CORPORACION AUTONOMA REGIONAL DEL CESAR
-CORPOCESAR-

RESOLUCION No

1026

“Por medio de la cual se desata impugnación presentada por la SOCIEDAD PORTUARIA DE CAPULCO S.A, con identificación tributaria No 900.107.988-7, en contra de la Resolución No 0400 de fecha 23 de mayo de 2019”

Fig. 1. Fuente IGAC. Modificado CORPOCESAR

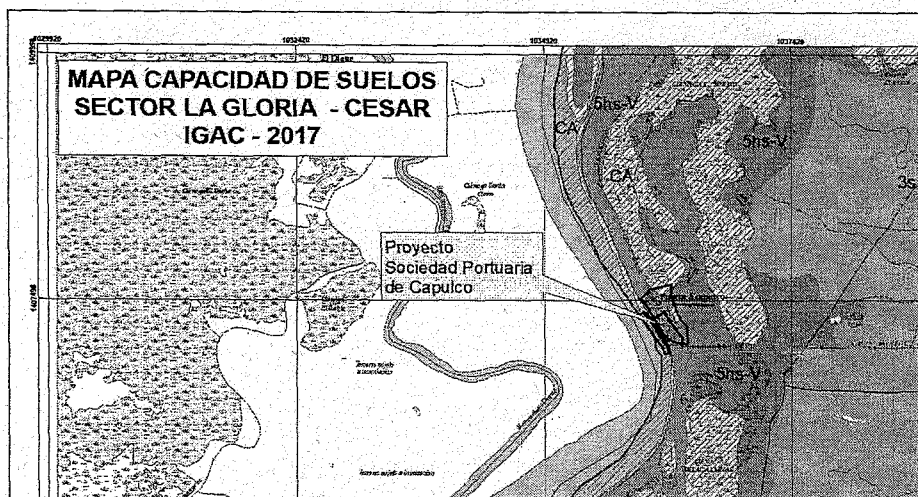
De otra parte, en los mapas de Capacidad de Uso del Suelo 2017 y Mapa de Suelos 2017 del IGAC, “La Cenagueta” aparece clasificada como un cuerpo de agua “CA” que efectivamente presenta conexión hidráulica con el oficialmente denominado “Caño Negro” y la ciénaga “Pela Gallina”, tal como se observa en las figuras 1 y 2, siguientes.

Plano No 1. Indicativo de las áreas para aprovechamiento forestal, áreas excluidas del mismo y franja de conservación

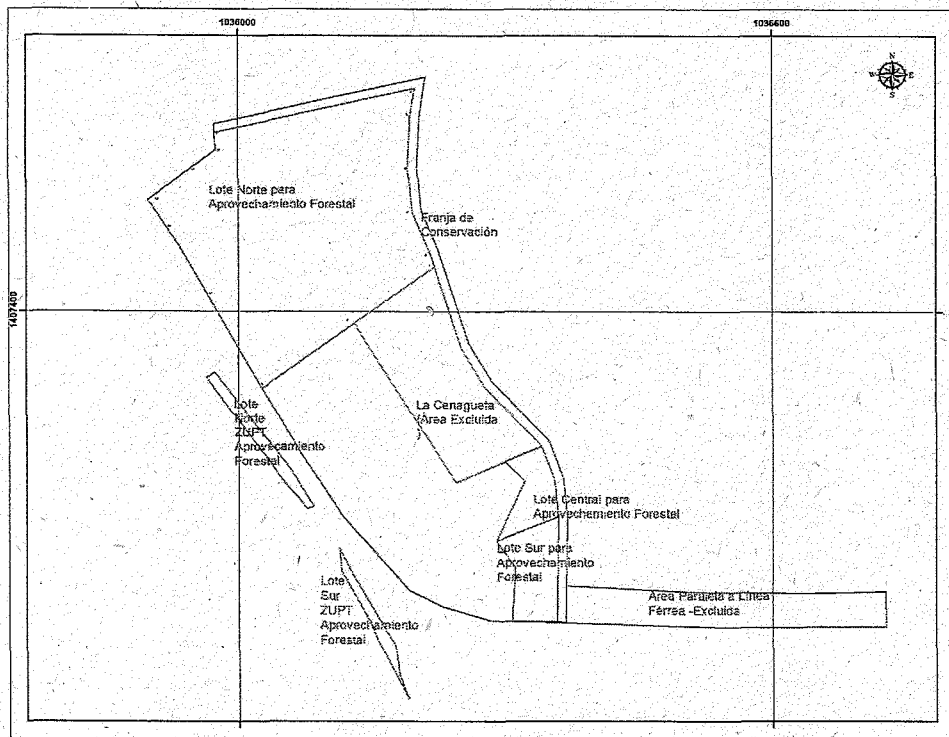
CORPOCESAR ha identificado y confirma como el humedal La Cenagueta. La extensión sobre la cual no se autoriza NUEVO aprovechamiento forestal, corresponde a un área de aproximadamente 2,49 hectáreas que se localizan dentro del polígono que definen las coordenadas extremas del área de localización del humedal La Cenagueta, indicadas en el punto anterior. Por lo expresado, a las 9,76 hectáreas se le deducen estas 2,49 hectáreas lo cual arroja una extensión de 7,27 hectáreas. Por tal razón la resolución debe modificarse en el área total de aprovechamiento forestal ya que no será de 7,13 hectáreas sino de 7,27 hectáreas; es decir 0,38 hectáreas en la ZUPT y 6,89 hectáreas en la Zona Adyacente.

1. “El aprovechamiento sobre la zona adyacente se autoriza en 6,89 hectáreas en dos (2) lotes; uno ubicado en el extremo norte y otro en el extremo sur y sobre la ZUPT se autoriza un aprovechamiento forestal de 0,38 hectáreas, ubicadas en dos lotes (norte y sur) separados por un área erodada que presenta el río magdalena en ese sector. En este sentido se debe modificar el parágrafo 1 del artículo primero de la resolución 0400 del 23 de mayo de 2019.....”
